Verslag inpassing randwegplan van Buurtgroep de Kemmer complementair aan het eindverslag van OBV/ MTD

(door Cees Ouwerkerk – 07 september 2018)

Plan randweg de Kemmer ; Dwarsdoorsnede randwegplan.

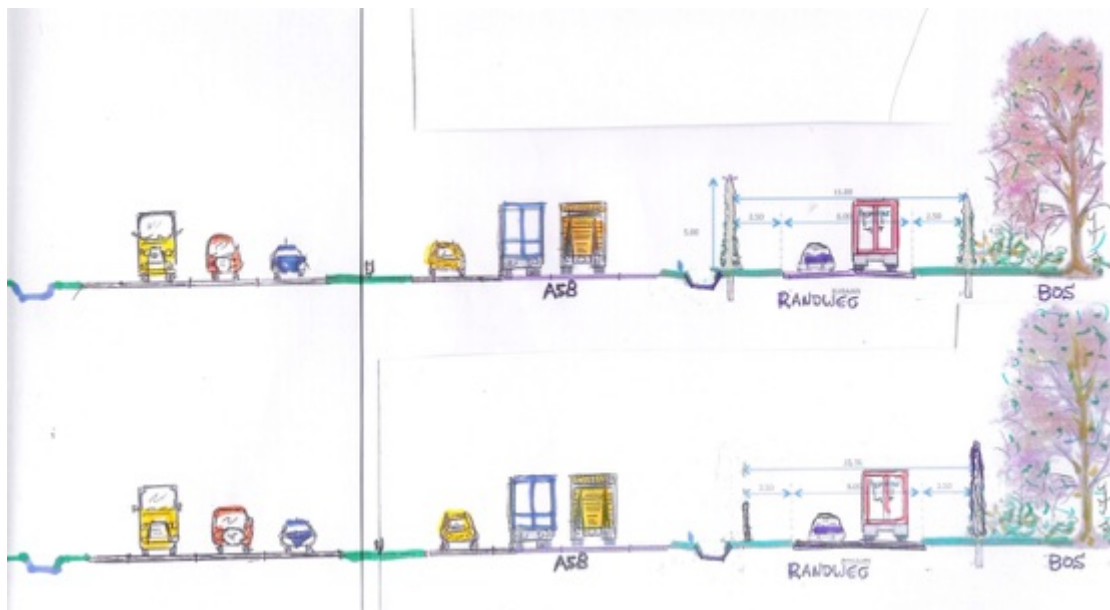
Uitgangspunt van het hybride dwarsprofiel model is; *'smal waar het smal moet en breder waar dat kan'*

Bij de bewoners, het vogelreservaat en het kynologenveld is minimale boskap en maximale bosbuffer behoud cruciaal. Daarom **profiel C** (smal groen begroeid scherm van 4 m)

Bij Vakantiepark Latour en het speel- en recreatiebos, is meer bosbuffer beschikbaar en kan **profiel B** toegepast worden (2 m wal + 2 m begroeid scherm erop) Profiel B loopt door tot aan de bestaande 5 meter hoge begroeide zandwal van de fam. Verkooijen, maar wordt doorsneden door de randweg richting Laco zwembad en BP. *In plaats van een sloot tussen randweg en zandwal pleiten wij voor een drainage goot die het regenwater afvoert naar enkele amfibie poelen aan de noordzijde, voor verbetering van de bio-diversiteit. Daarmee voorkomen we ook dat het dwarsprofiel van de randweg breder wordt en verbeteren we de natuurwaarden van het Kemmerbos.*

Vanaf deze doorsnijding tot aan de BP rotonde is meer ruimte in de breedte beschikbaar voor dichte groen borders wat **profiel D** ideaal maakt (nog goedkoop ook)

Voor de aantakking aan de Eindhovensedijk is **profiel A** gekozen omdat hier ook net iets meer breedte beschikbaar is.

Resumerend zouden wij de raad willen aanbevelen om voor de hier beschreven maatwerk oplossing te gaan. Per randweg deel wordt naast de 11 meter randweg dan de meest optimale afscherming toegepast waardoor een aantrekkelijk gevarieerd landschappelijk groen profiel ontstaat.

Parallel aan de snelweg adviseren we de smalst mogelijke scherm oplossing (C) bij het vogelreservaat en de woningen overgaand in een zandwal met begroeid scherm oplossing (B) ter afscherming van Latour, het speelbos en het boscompensatieveldje bij de fam.Verkooijen.

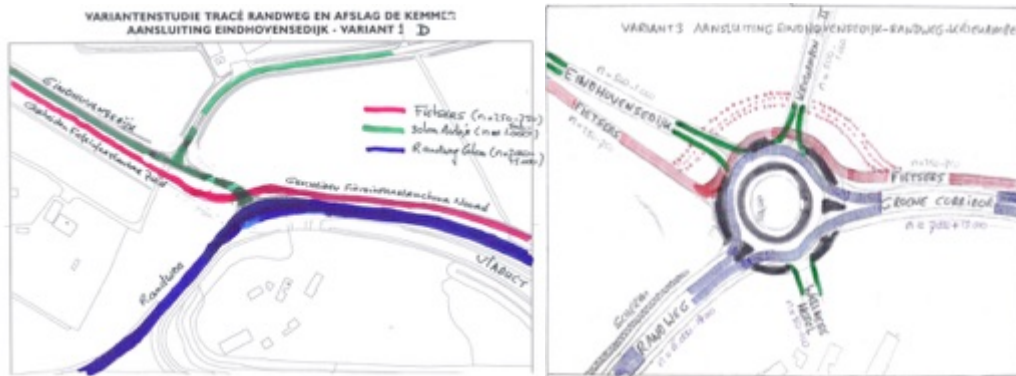
Op het veld achter ondernemer Frans Verkooijen (de Kemmer 1,2) ligt een perceel van ongeveer 3.000 m² dat we hierbij graag willen bestemmen voor boscompensatie.

Wij pleiten er bij de Raad nadrukkelijk voor om boscompensatie in de Kemmer een integraal onderdeel van het randwegplan te maken en hoeveelheid, plaats, kwaliteit en kosten van herplanting nu al mee te nemen en niet achteraf.
